Direktes Einfahren von der Mittelinsel auf der Lerchenauer Str. in die Dostlerstr. für Radfahrer durch eine Fahrbahnmarkierung ermöglichen

BA-Antrags-Nr. 20-26 / B 03662 des Bezirksausschusses
des Stadtbezirkes 11 – Milbertshofen-Am Hart vom 23.02.2022

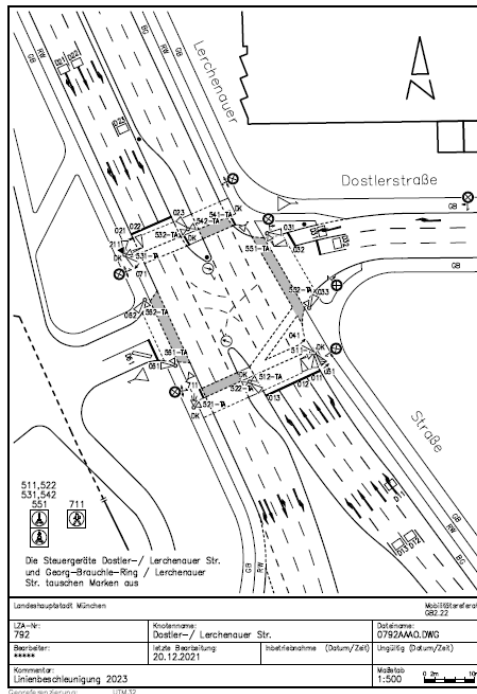
Wie wir bereits bei einem gemeinsamen Ortstermin von Vertreter*innen des Bezirksausschusses 11, sowie des Mobilitätsreferates am 13.12.2021 erläutert haben, ergeben sich durch eine wie von Ihnen angeregte und in nachfolgendem Lageplan dargestellte alternative Zufahrtsmöglichkeit für Radfahrende in die Dostlerstraße zusätzliche Feindlichkeiten (Radverkehr vs. Radverkehr bzw. Radverkehr vs. zu Fuß Gehende), welche entsprechend signaltechnisch zu berücksichtigen sind. Hierfür sind Änderungen an der Hardware des Steuergerätes der Lichtsignalanlage (LSA) Dostler-/ Lerchenauer Straße erforderlich.

Da das bestehende Steuergerät mit einer Betriebsdauer von nunmehr über 30 Jahren bereits am Ende seines technischen Lebenszyklus angelangt ist, sind solch weitreichenden Änderungen im Bestand nicht mehr umsetzbar.

Da derzeit ohnehin die Projektierung für das Austauschgerät im Rahmen des Linienbeschleunigungspaket 2023 für die dortigen Buslinien anläuft, bitten wir um Verständnis, dass wir die von Ihnen angeregte Maßnahme erst in diesem Zusammenhang realisieren können.
